## Statens vegvesen

### Svar på bestilling av utgreiing av undergang –sak 20/1999

### E39 Vikane–Eikangervåg planID 1263–201804

Utsnitt plankart - Kryssningspunkt for folk/fe/traktor	Dobbelpil i plankartet- avkøyrse for
--	--------------------------------------

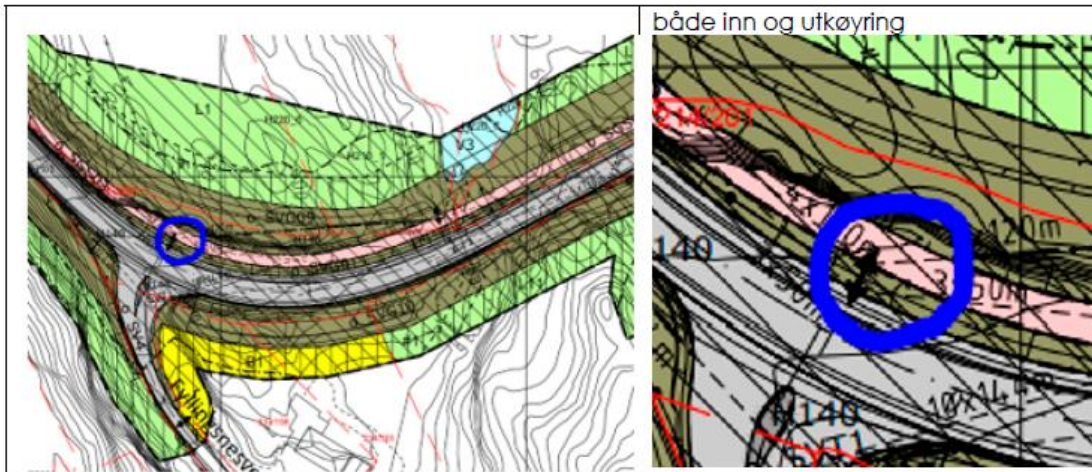
Det som gjerne ikkje kjem tydeleg fram er der det er tenkt at folk/fe/traktor kan krysse E39 vist med blå ring. Her er det ikkje krav om rekkverk fordi det er rabatt mellom køyreveg og gang- og sykkelveg.

Der pilen er i plankartet er det ikkje krav om rekkverk, og opning i høve landbrukskøyretøy er ikkje noko problem slik det framstår i supplerande klage punkt 5.
